# 性能評価型(事例8) 循環水量停止による水質改善事例

| 事例番号      | 8                |         | 浄化槽メーカー | ㈱クボタ     |      |          |
| 処理方式      | 性能評価型 BOD除去型     |         | 浄化槽型式   | HY       |      |          |

## 【槽内状況】

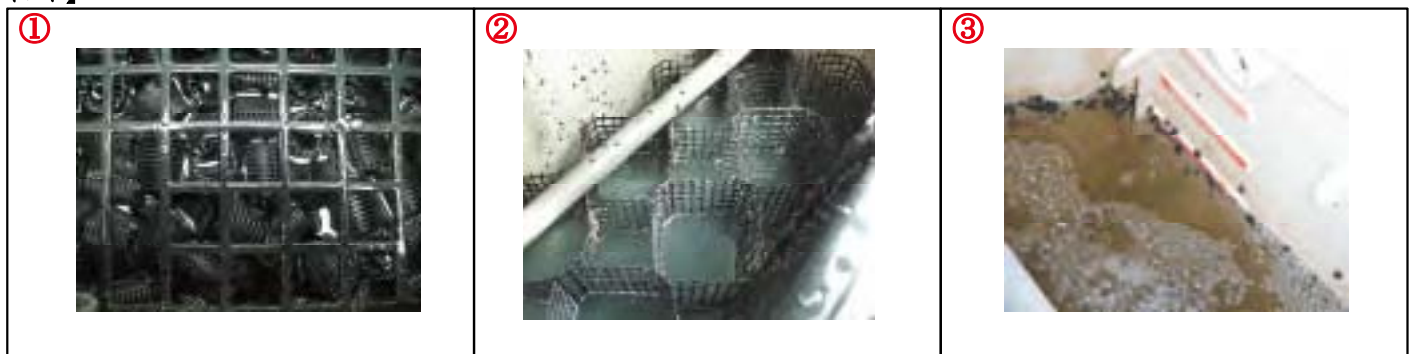
| 法定検査からの<br>状況連絡・指示内容 | 槽内状況                         | 担体及び接触材に生物膜が生成していない。<br>2次処理槽内は薄く白濁している。<br>2次処理槽及びばっ気汚泥貯留槽内にサカマキ貝が発生。<br>流調の移送水量4.0ℓ/分 循環水量1.2ℓ/分 槽内水位MWL<br>日平均汚水量 0.91m <sup>3</sup> /日 採水時間11:00 |  |     |          |          |
|                      | 対策                           | 1次処理1室の固液分離機能を高める為、循環水を停止する。<br>ばっ気汚泥貯留槽を嫌気化する為、攪拌を停止する。<br>日平均汚水量は5人槽に相当する為、移送水量を1.5ℓ/分に変更する。                                                       |  |     |          |          |

① 担体に生物膜が少ない。

② 接触材に生物膜の生成なし。  
サカマキ貝が発生している。

③ ばっ気汚泥貯留槽内にサカマキ貝発生。

| 保守点検からの措置<br>返信内容    | 9月4日                         | 上記の通り調整する。                                                                                                                                           |  |     | 透視度      | 22 度     |
|                      | 9月18日                        | 攪拌水流が強い為、逆洗バルブ全閉より1回転開け、<br>散気バルブを全開より1回転閉め担体の流動を弱める。                                                                                                |  |     | 透視度      | 26 度     |
| 10月4日                | 透視度改善しました。<br>サカマキ貝の量が減りました。 |                                                                                                                                                      |  | 透視度 | 37 度     |          |
